Une force pour la nature

Contribution à l'enquête publique organisée du 15 décembre au 15 janvier 2026 sur le projet d'implantation d'une unité de conversion de nickel et de cobalt sur le site de Grattequina sur les communes de Parempuyre et de Blanquefort en Gironde.

Figure 67 : Localisation des enjeux inondables à proximité de l'OAEIP à l'état actuel

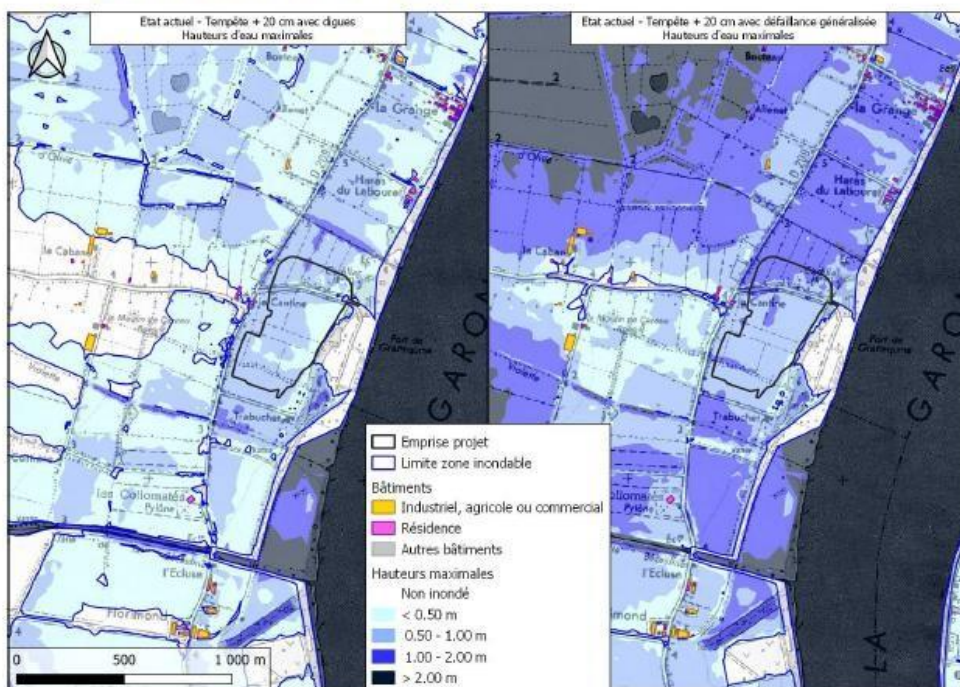
À la lecture du bilan de l'étude hydraulique, celui-ci apparaît **lacunaire**. Il se contente de vérifier les impacts sur une toute petite partie du territoire, du côté de la commune de Parempuyre. C'est clairement insuffisant. Le projet a une incidence beaucoup plus large sur les inondations dans la zone et notamment sur la zone habitée située en face à Saint Louis de Montferrand. C'est la zone la plus densément peuplée à faible distance (moins de 800 mètres) de l'implantation et elle est classée en « **zone d'extrême danger** » depuis la tempête Xynthia.

Ce secteur est celui qui est directement attenant au projet. C'est insuffisant.

Si l'on regarde précisément ce qui concerne **Saint-Louis-de-Montferrand**, **non seulement cette zone n'a pas été traitée correctement, mais les légendes topographiques sont carrément posées dessus, occultant la lecture de la zone.**

Or, l'eau ne s'étale jamais dans un seul sens. Ce point a été signalé à de nombreuses reprises lors des réunions publiques, mais il n'y a jamais eu de remise en cause de la part du pétitionnaire.

Figure 25 : Écoulements sur le secteur d'étude pour le scénario 1

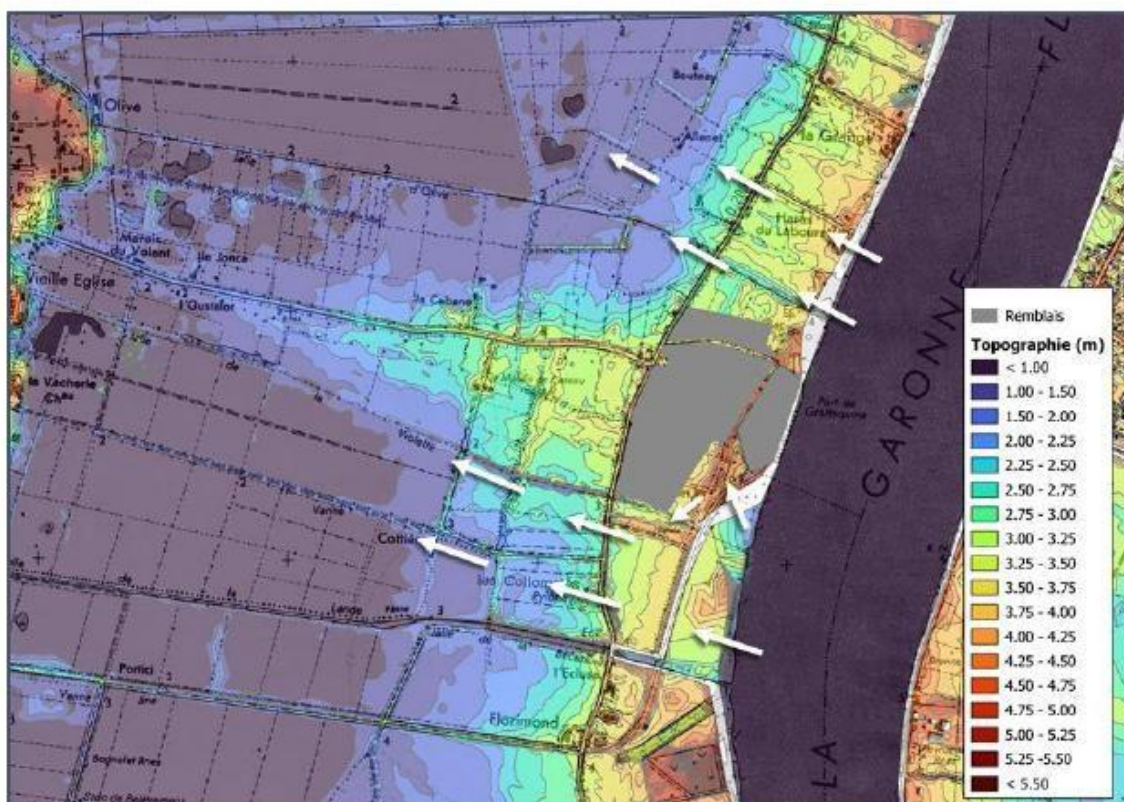
Les cartes parlent d'elles-mêmes. L'ensemble des analyses ne se fait que localement, dans une zone agricole, en omettant l'ensemble des zones plus densément peuplées.

On constate pourtant, sur les cartes dézoomées, que les impacts sur la presqu'île, là où se situe précisément Saint-Louis-de-Montferrand, sont majeurs et que ce sont les zones les plus impactées lors des inondations.

Figure 42 : Etat projet final – Défaillance généralisée - Aléas

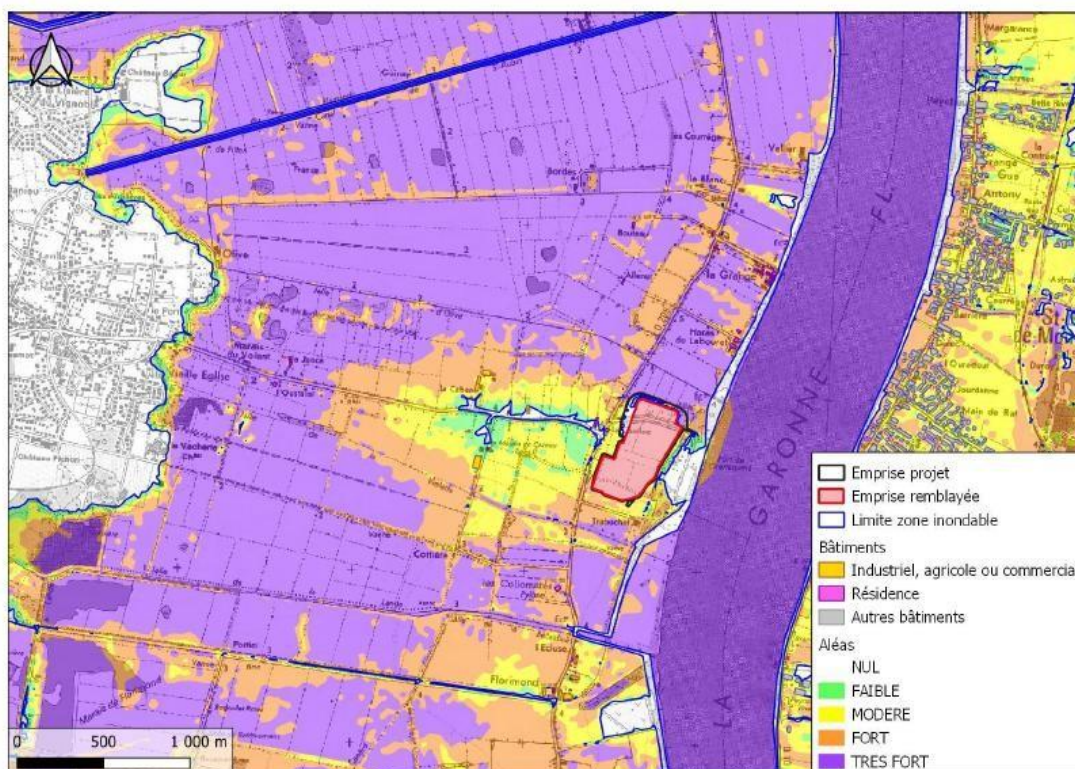
Une eau qui ne pourra pas s'écouler dans le marais de Parempuyre aura des impacts sur l'ensemble du secteur.

Figure 63 : Niveaux d'eau maximaux pour des événements allant de Tempête + 20 cm à Tempête + 3 m - Avec défaillance généralisée

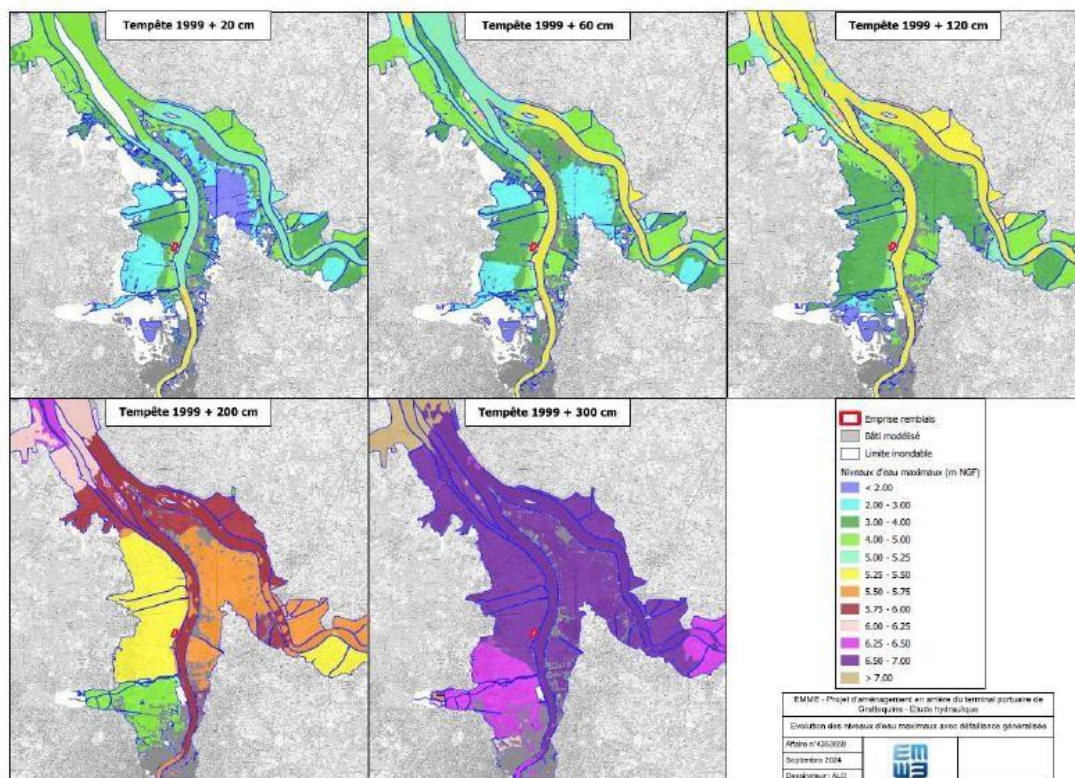
On peut lire dans le bilan une phrase lacunaire qui conclut « les aménagements prévus par le projet contribuent à réduire la vulnérabilité des enjeux situés **le long de la rue des Palus, en particulier les deux maisons situées au niveau du croisement avec la RD209.** »

La conclusion sur cette étude hydraulique est donc qu'elle ne prend pas en compte les enjeux réels de l'ensemble du territoire et que, en l'occurrence, **elle occulte, par ses hypothèses, le danger et les risques encourus par les populations situées sur la rive opposée. Elle ne saurait être validée en l'état.**

Figure 72 : Localisation des digues présentes sur le secteur d'étude

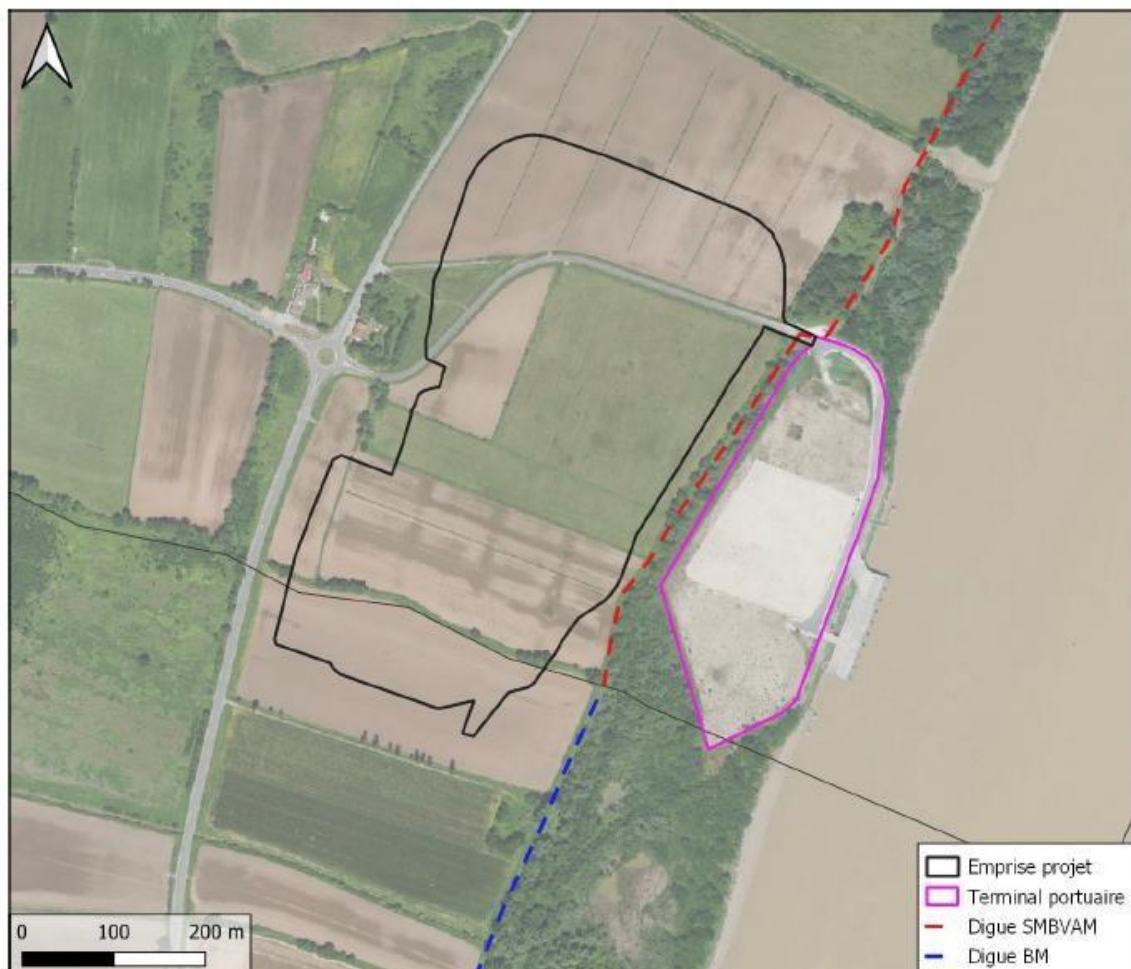
Il existe sur l'emprise du projet une digue clairement identifiée sur le plan ci-dessous et qui traverse le terrain d'assiette (pointillés rouges puis bleus).

L'échelle indiquée en bas à gauche démontre clairement que l'emprise du projet est située à moins de 100 mètres de la digue alors que selon le règlement du PPRI de Parempuyre (**Document N- PPRI de Parempuyre**) :

Cette zone est clairement sous-estimée sur le plan d'emprise du projet, et, pour respecter les prescriptions, il n'est pas possible de construire aussi près de la digue, a fortiori pour remblayer.

Il est à noter à ce sujet que les plans du PPRI ne sont pas conformes au règlement en ce que les zones situées de part et d'autre des digues devraient être zonées en zone grenat sur l'ensemble d'un périmètre de 100 mètres à l'arrière de ces ouvrages, afin de prendre en compte le risque dans le strict respect de la réglementation en vigueur.

Figure 96 – Territoires agricoles (Source : ARTELIA, 2025)

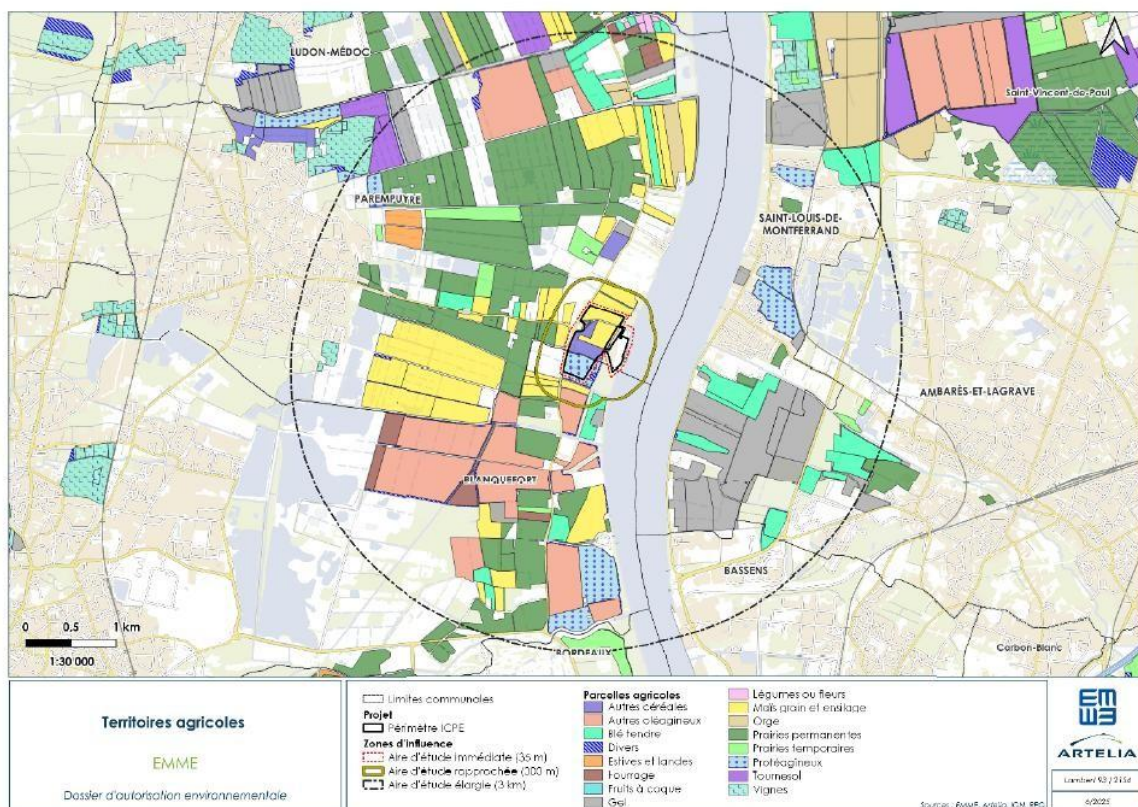
Il est précisé, en page 262 de l'étude d'impact, qu'il n'y a aucune industrie dans le périmètre mais bien une zone de culture agricole à enjeu fort.

Les photographies du site depuis 1930 montrent que celui-ci est occupé par des champs agricoles depuis les années 1930. **Il est impossible de considérer la zone comme artificialisée à 76 %.**
